标题：国外工艺包采用聚结丝网用于油水两相聚结分离器和气油水三相分离器设计问题讨论

在国内石化项目，甚至油气开采项目中，企业一直以来采用某些国外公司提供的工艺包。但近年来，随着国际间技术交流广泛深入展开，让大家认识到，国内企业一直以来采用的有些国外工艺包中给出的丝网式液液聚结分离器，其技术水准尚停留在上世纪80、90年代，运行效率低，维护成本高，没有及时采用新的技术对工艺包进行升级完善，导致国内外技术差距大。大家有责任一起来探讨这些丝网式液液聚结分离器在实际运行中出现的问题以及解决办法，国内企业自己帮助自己来升级完善项目工装，缩小国内外差距。

[丝网聚结油水分离器07.jpg](#) (268.59 KB, 下载次数: 0)

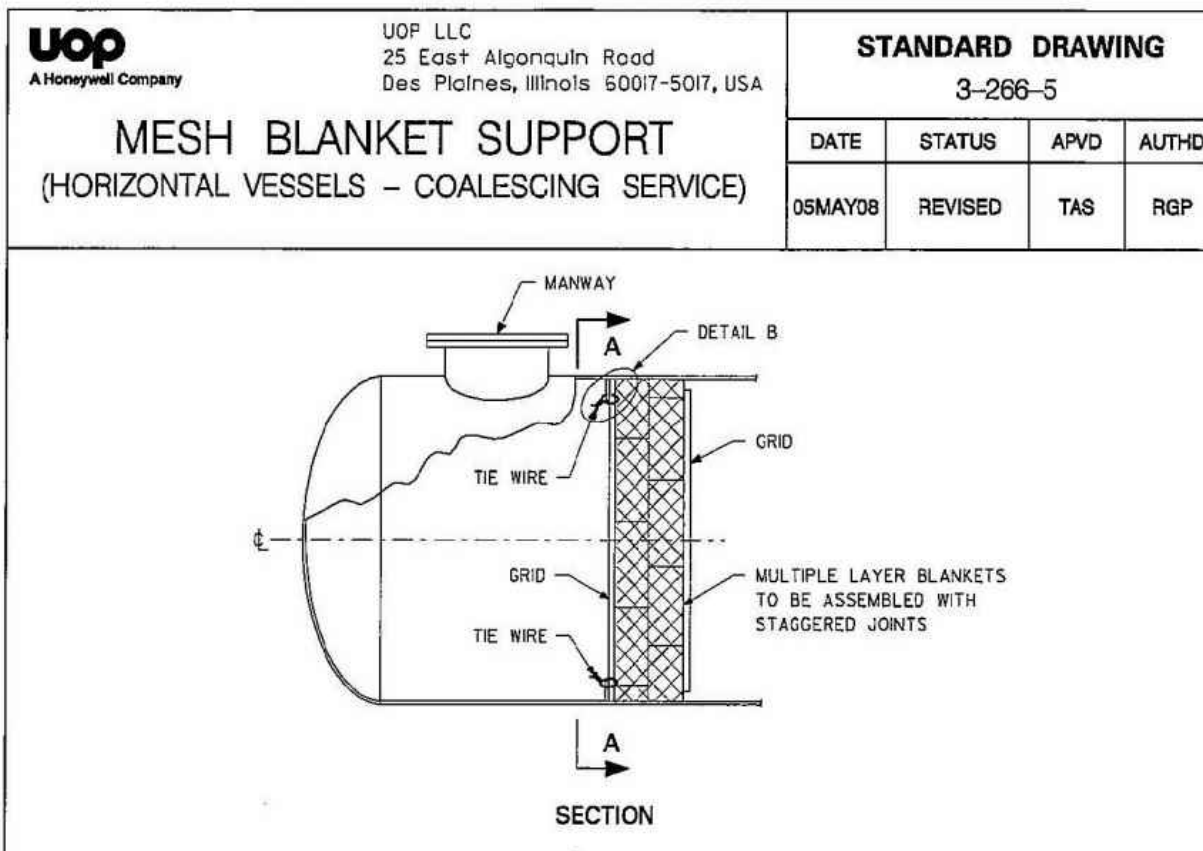
接下来，大家先看一看国内不少石化企业采用的某国外著名工艺包提供商在其工艺包中要求采用的丝网式液液聚结分离器（丝网式油水聚结分离器）图片资料，针对性进行讨论：

对比本帖3楼与8楼的丝网式油水聚结内件，可以发现：
差别之一：UOP采用丝网材质为不锈钢SS316，而Technip采用丝网材质为玻璃纤维。从表面化学浸润性角度看，后者更适于油水聚结分离。

差别之二，UOP工艺包中的丝网式聚结分离内件，前后没有增加叶片式预聚结内件组和强化沉降内件。Technip工艺包中的丝网式聚结分离内件前后增加叶片式预聚结内件组和强化沉降内件。

在聚结丝网前面,增加叶片式预聚结内件组,有如下作用:

- 1、整流作用。防止液相“涌浪”,并对液流在分离器壳体径向截面流速进行分配;
 - 2、预聚结作用。将聚结丝网前端液流中的部分分散相液滴,提前进行脱除,减轻丝网聚结内件工作负荷。
-

在聚结丝网后面,增加叶片式强化沉降内件,其主要作用是针对离开丝网聚结内件后、仍然悬浮在连续相中的小尺寸分散相液滴,大幅缩短其达到连续相的行程和时间,在液相流体抵达排出口前而实现分散相充分分离。

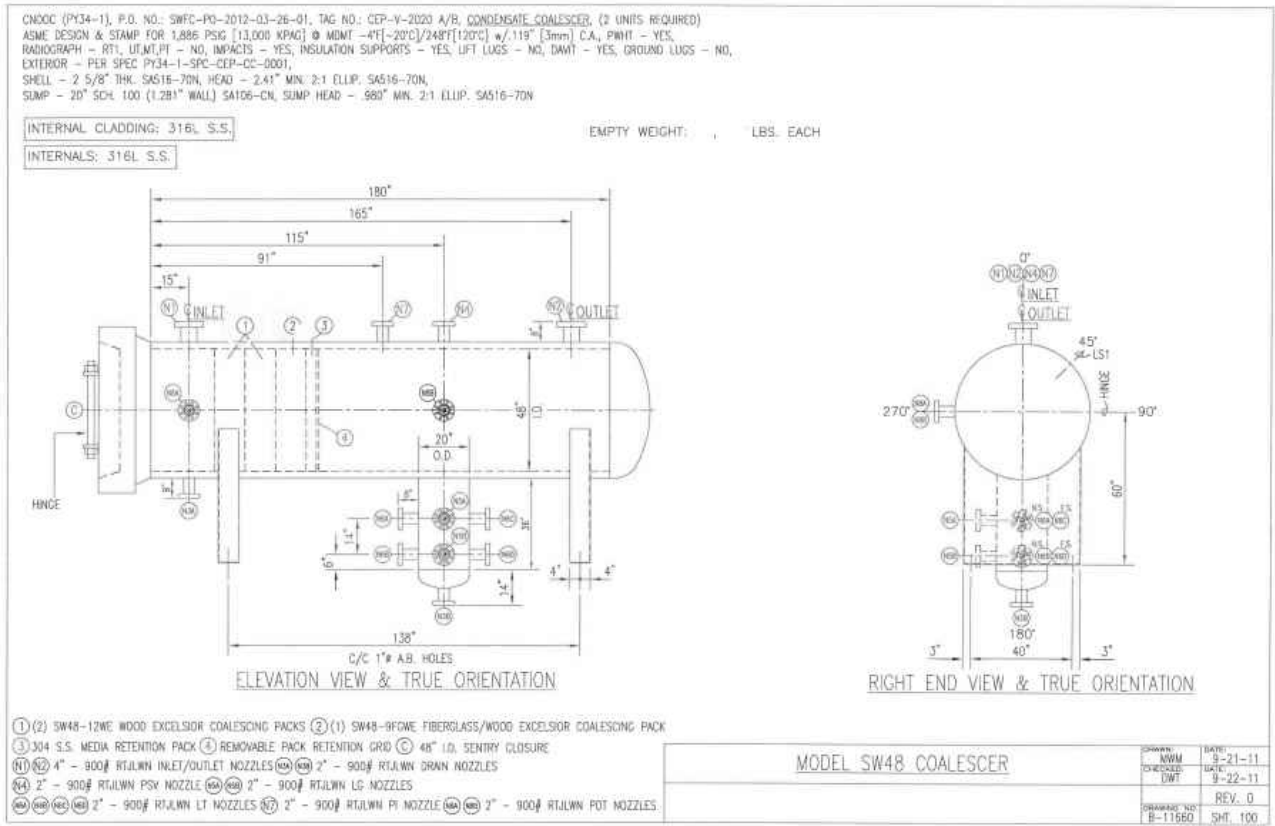
不少业主在装置实际运行中发现，丝网式液液聚结分离器设备油相、水相出口物流分离程度并不理想。业主将情况反馈给工程公司，工程公司的答复是完全按照国外工艺包要求设计的，有问题需要找国外工艺包提供商。而业主和工程公司发给国外工艺包提供方的邮件，石沉大海，不见回复。

图 3：三相分离器现场工艺流程

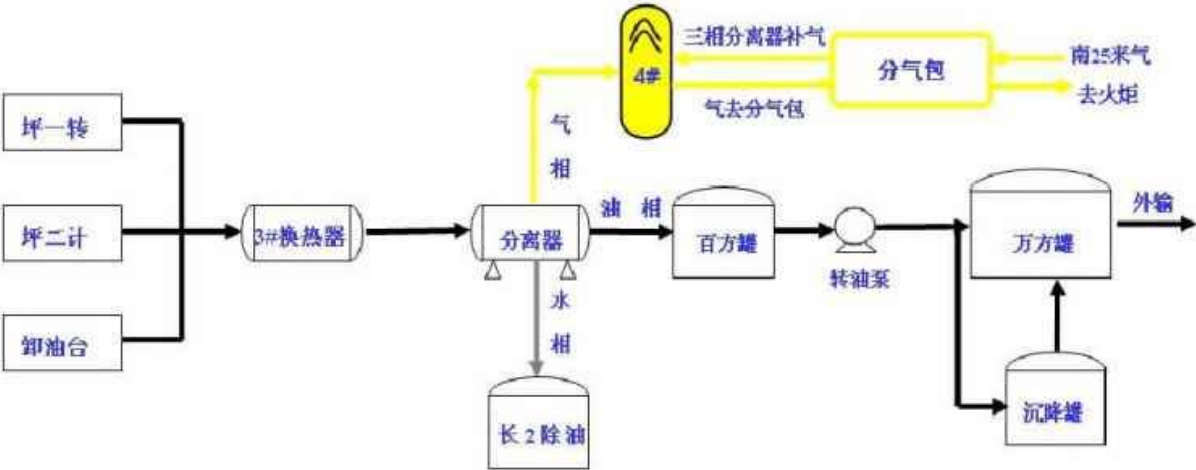
大家再来讨论在长庆油田某采油队集输大队场站三相分离器的情况，这里的三相分离器型号是HXS3.0X12.4-0.6-Y，据说是当地一家企业设计制造的三相分离器，在国内不少油气田和场站在使用。该分离器实际运行结果，与设计值差距很大，数据如下：

1、该三相分离器除了依靠分离器本身内件进行分离外，还需要借助外界注入破乳剂化学分离、外加热物流热分离和往分离器水洗室注水等手段。加注破乳剂、加热提液相温度、注水洗等方式，确实能提升液液分离效果，而分离器内件本身的效率如何呢？

2、在操作维护上要求“三勤无平稳”以保证三相分离器运行结果。“三勤”，即勤检查、勤分析、勤调整；“五平稳”，即进料流量稳、进料压力稳、进料温度稳、液位界面稳、破乳剂加注流量稳。对于三相分离器运行现场，工况往往是不可能稳定的，油气田在开发初中晚期的采出压力、温度、含水、含沙也不可能稳定，很难“五平稳”。尤其对于边远场站、偏远气井、孤气井等，很难“三勤”。不能把油气分离现场客观上难以满足的条件，设置为三相分离器达到设计标准的前提条件，而把动力学分离设计责任全部规避，这是令人啼笑皆非的。

图 4: 脱水率与加药浓度的关系图

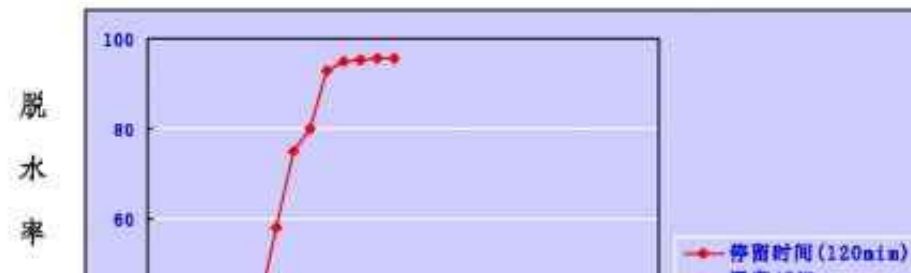
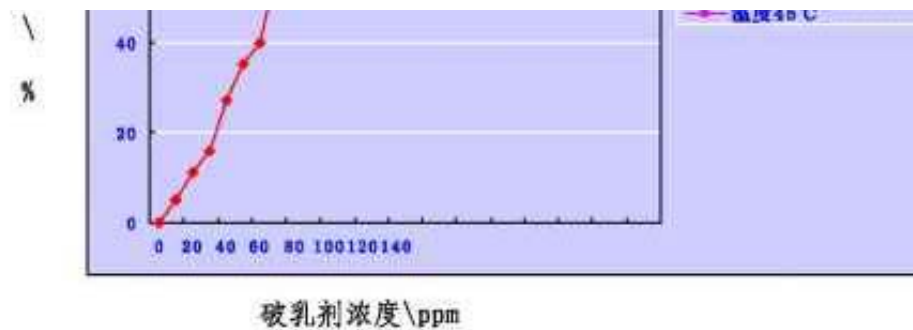
针对该三相分离器实际运行结果远不能满足业主场站处理要求情形，业主多次催促分离器设计制造方提出解决方案。三相分离器设计制造方在解决方案中，罗列出操作人员经验和资历不足、气温变化，以及未能满足“三勤五平稳”运行条件等原因，还分别提供了破乳剂加入量对分离效率影响、运行温度对分离效率影响曲线图如下，供大家参考讨论。

图 4: 脱水率与温度的关系图

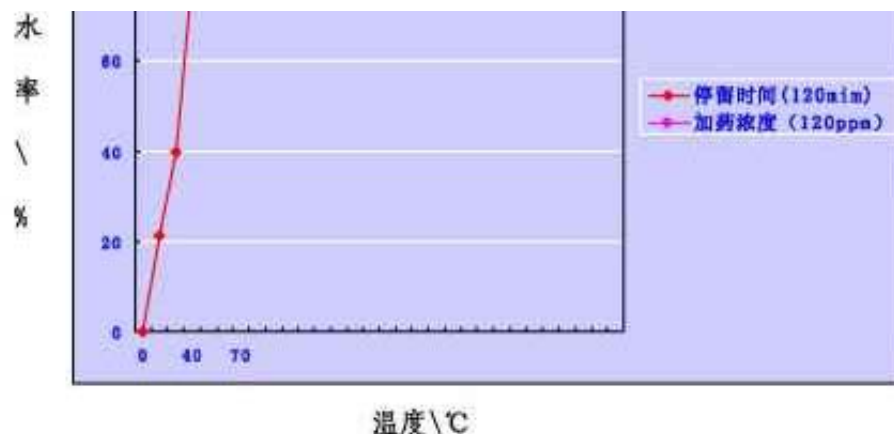
由图 4 可见, 沉降时间 120 min, 加药浓度 120 ppm, 随着温度的升高, 脱水率逐渐升高, 温度在 40-50℃之间, 随着温度升高, 脱水率增幅较大, 温度超过 50℃以后, 随着温度的升高, 脱水率变化不敏感。然而实际运行过程中, 三相分离器的进液温度仅为: 35-40℃, 由于现场条件的限制, 进液温度很难提升。

图2-4 在温度为42℃、压力为0.15MPa的条件下，加药浓度与原油含水率关系图

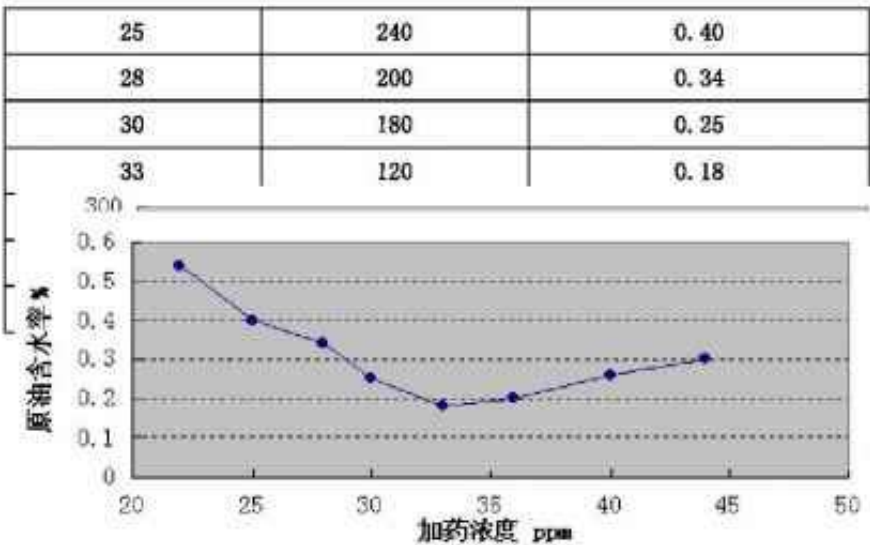
海拉尔公司呼一联合站也反馈，他们用的也是HXS3.0X12.4-0.6-Y型号的三相分离器，也遇到同长庆油田相似的问题。但在问题摸排中得出的破乳剂加入量对分离效率影响、运行温度对分离效率影响曲线图，却在趋势上大大有别于长庆油田。

[Peerless三相分离器传统油水界面控制方式.jpg](#) (128.76 KB, 下载次数: 0)

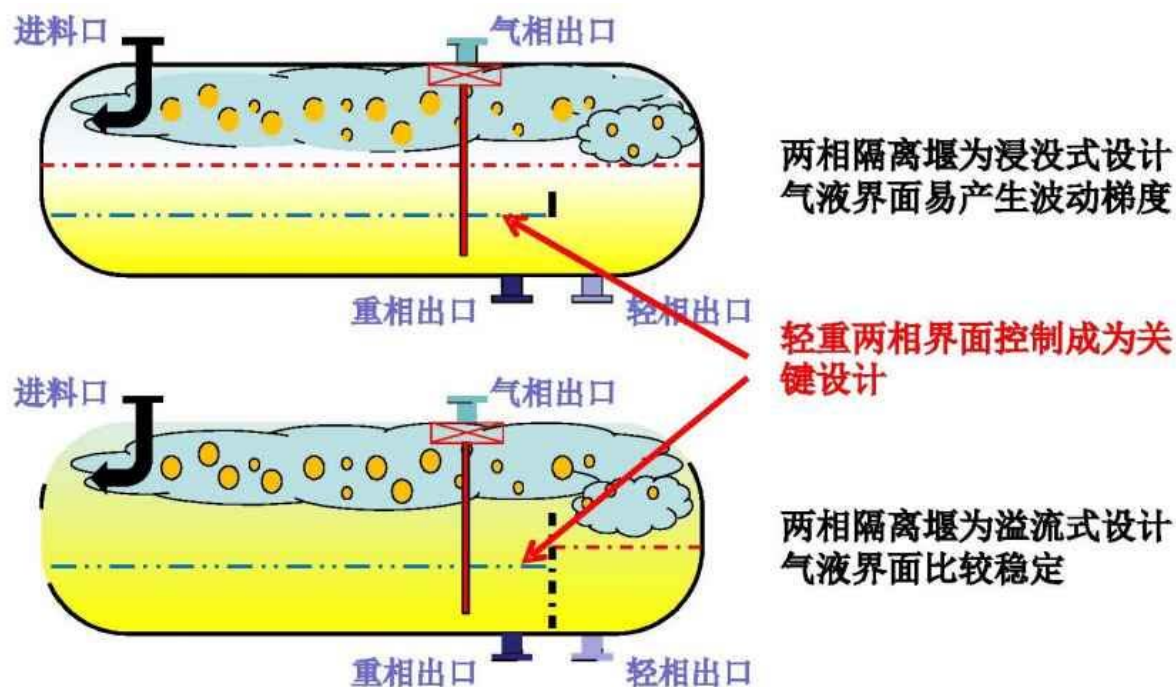
再来看看Peerless的三相分离器（如下图），也是采用传统的液面界面随动结构，料想实际运行中产生的问题也应该与长庆油田、海拉尔公司等相似。大家都清楚，传统的液面界面随动结构三相分离器，其堰板绝大多数采用溢流式。关于“波动梯度”的浸没式堰板，国际上没有这种表述吧？谁家在用波动梯度的浸没式堰板呢？
